**AVIS RELATIF À LA PROTECTION
CONTRE LES EVENTUELS EFFETS NOCIFS ET NUISANCES
PROVOQUÉS PAR LES RAYONNEMENTS NON IONISANTS
GÉNÉRÉS PAR DES ANTENNES ÉMETTRICES STATIONNAIRES**

Commune : LIEGE - Exploitant : ORANGE

Référence exploitant : 768L1_4 / 30513L1_4 / 40513L1_4 / 50513L1_4

Rapport n° 3795 / 2023

Figure 1 : Vue en plan des lieux de séjour et des points de contrôle

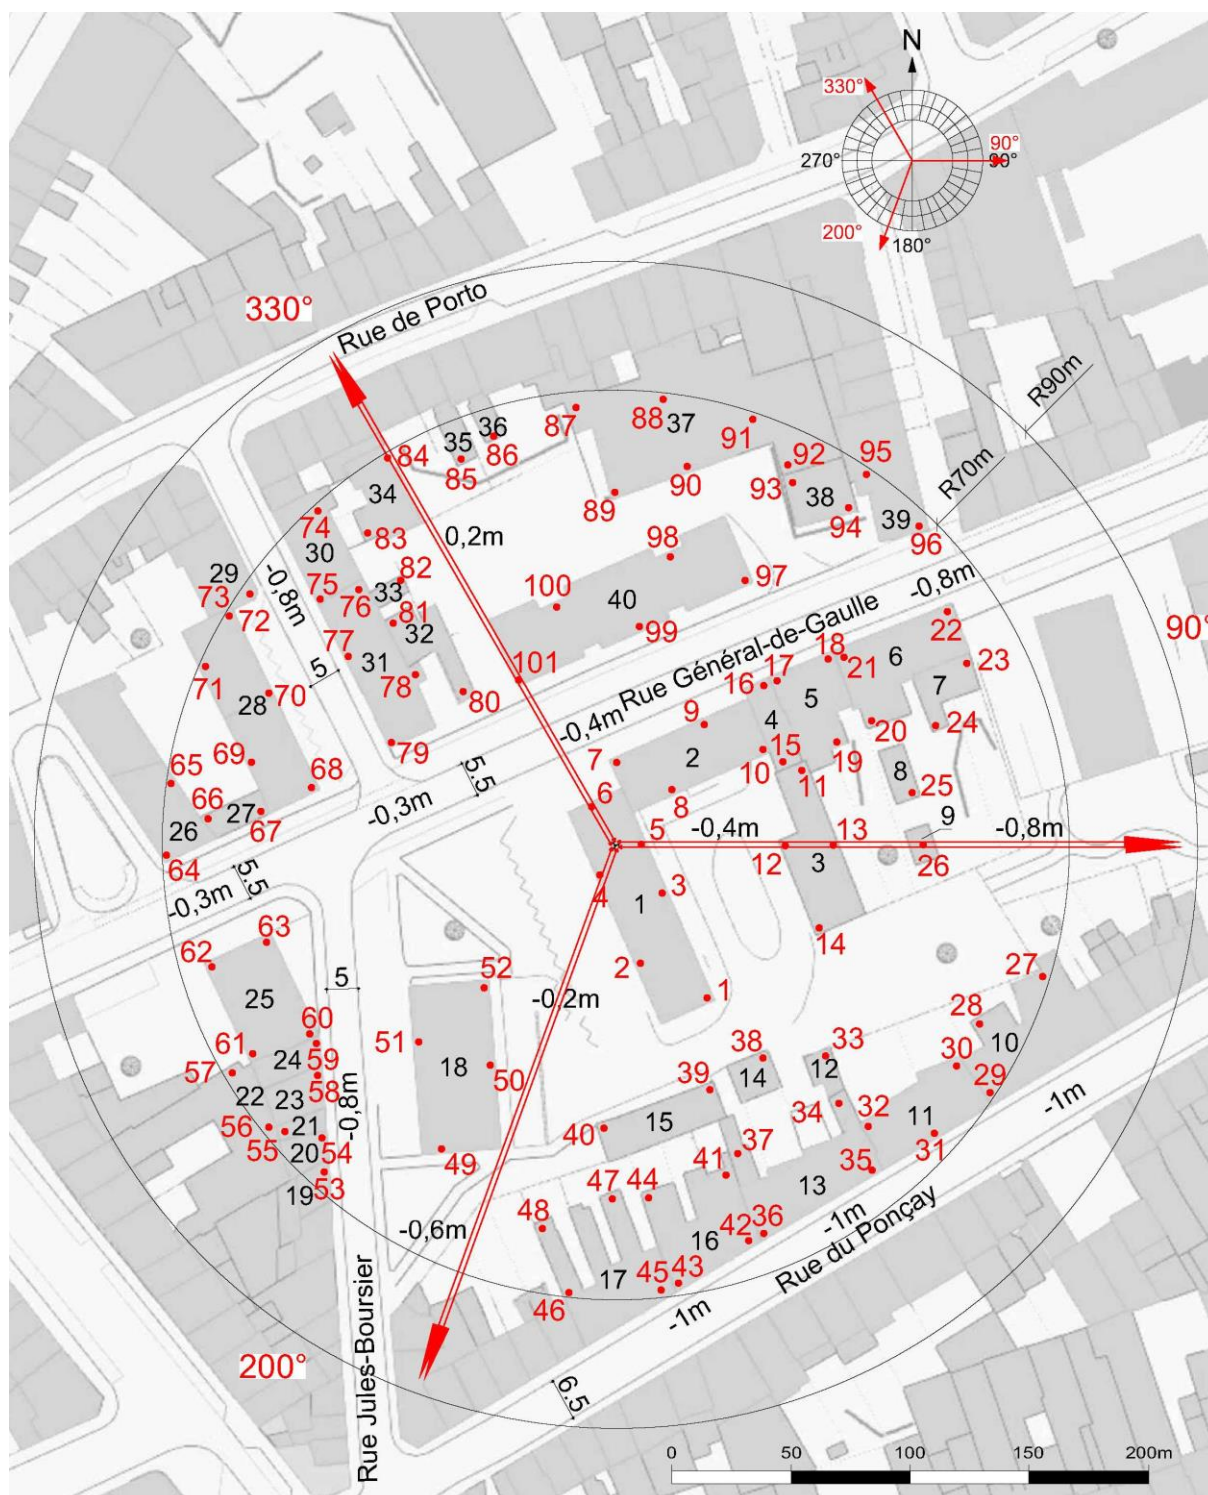
Les fréquences d'émission, la puissance rayonnée par chacune des antennes et leur gain permettent de déterminer le rayon de la zone à analyser. Tout dépassement de la limite par installation est exclu en dehors de cette zone. Le tableau 2 reprend les 35 LS² pour lesquels l'indice d'exposition est le plus élevé. Les différentes colonnes indiquent :

- le numéro du point de contrôle repris sur un des plans de la figure 1;
- le numéro du LS dans lequel se trouve le point de contrôle de la 1^{ère} colonne ;
- l'atténuation d'obstacle prise en compte pour le calcul de l'indice d'exposition dans le LS ;
- le résultat du calcul de l'indice d'exposition.

En ce qui concerne les antennes de l'installation mentionnées dans le tableau 1, la distance maximale à laquelle la limite pourrait être atteinte, à l'extérieur, est égale à 83,1 m. S'il n'y a pas de LS à une distance inférieure, les antennes respectent forcément la limite d'immission.

Dans le cas des LS situés à l'intérieur des bâtiments, une atténuation d'obstacle est prise en compte et il en résulte que la distance maximale à laquelle la limite pourrait être atteinte se réduit à 58,9 m.

Figure 2 : Vue en plan des installations d'antennes dans un rayon de 300 mètres autour de l'installation faisant l'objet de la demande d'avis

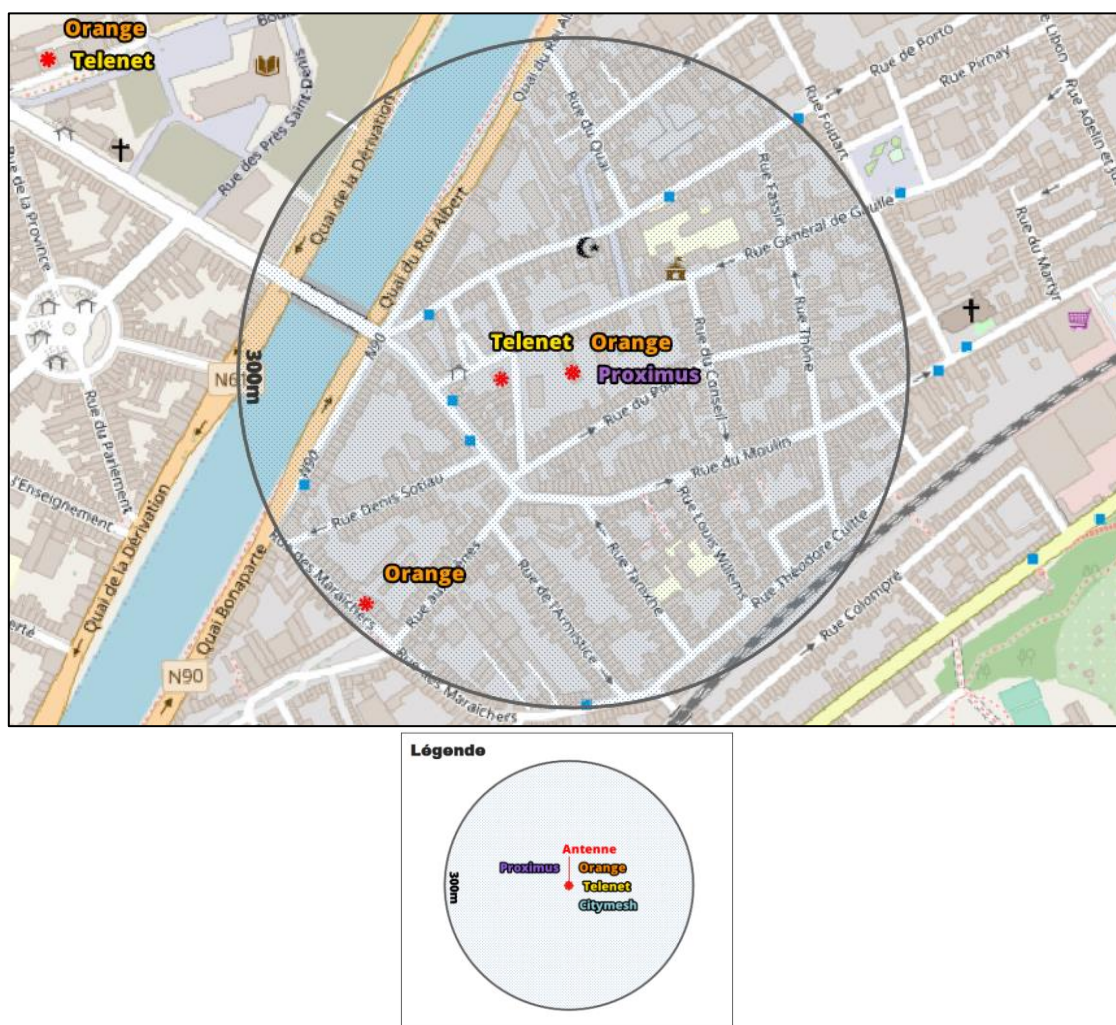
Le plan en projection verticale de la figure 2 indique la localisation des antennes actives éventuelles visées par le décret et situées dans un rayon de 300 mètres autour de l'installation référencée dans le paragraphe 2. Les données de localisation de ces antennes et les avis correspondant sont accessibles via le cadastre en ligne des antennes émettrices stationnaires⁶.

Compte tenu du nombre d'installations localisées dans la figure 2, il apparaît que l'intensité du rayonnement électromagnétique généré, dans les lieux de séjour situés à proximité de l'installation référencée dans le paragraphe 2, par l'ensemble des antennes émettrices stationnaires de l'ensemble des exploitants du même site d'antennes émettrices stationnaires respecte la limite fixée à l'article 4, § 2 du décret.
